# RICHIAMO

Se ha acquistato un **moschettone ROCKY** O **UN RINVIO ROCKY** tra il **01/01/12 e il 10/10/13**, legga **ATTENTAMENTE** queste informazioni.

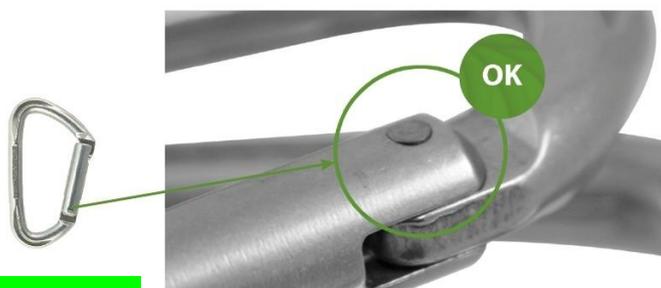
I prodotti marchiati Cxxxx12 e Cxxxx13 sono già stati controllati e sono **CONFORMI**.

Devono essere verificati i prodotti fabbricati nel 2012 e nel 2013 marchiati xxxx12 e xxxx13

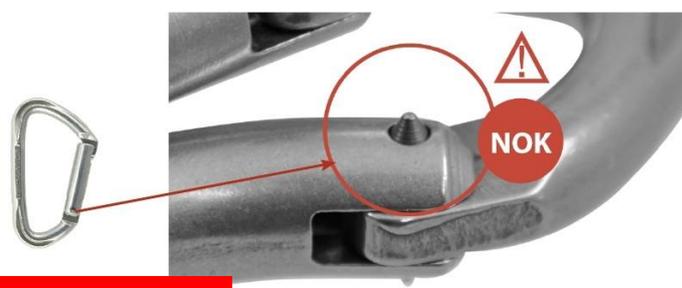
Ecco come verificare se il moschettone è conforme, il rivetto non battuto presenta un'estremità appuntita e rischia di uscire dalla sua sede.

Se il suo moschettone non è conforme o in caso di dubbio, può contattarci o riportarlo a:
